改善箇所説明図

改善措置の内容

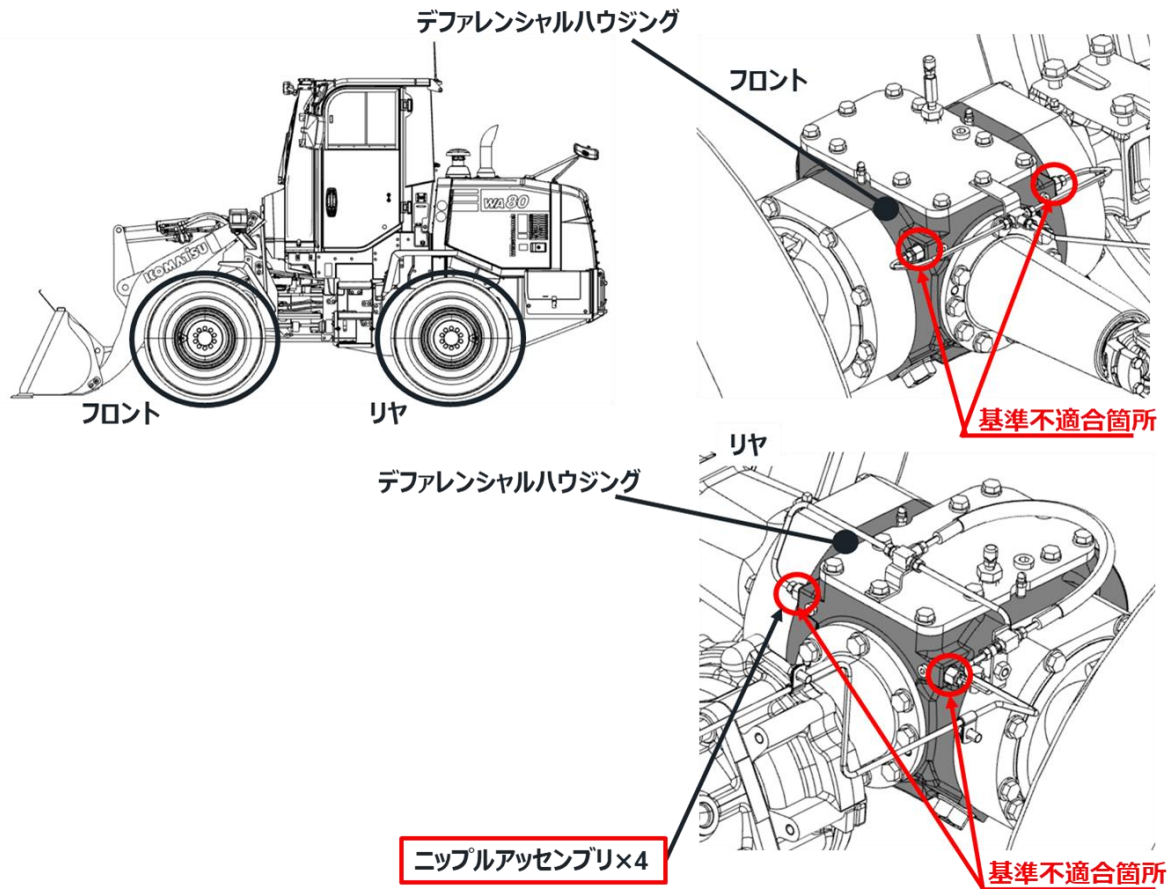
ショベル・ローダのブレーキ配管において、デファレンシャルハウジングと結合する部分の加工寸法が不適切なため、Oリング当り面が幅広く加工されたものがある。そのためブレーキオイルの密閉性が不十分となり、ブレーキ操作時に掛かる圧力でブレーキオイルが滲み漏れる場合がある。

全車両、対策品 Oリングを組み込んだニップルアセンブリに交換する。

識別：座席後ろヒューズボックスブラケット裏に赤色マーキングで識別する
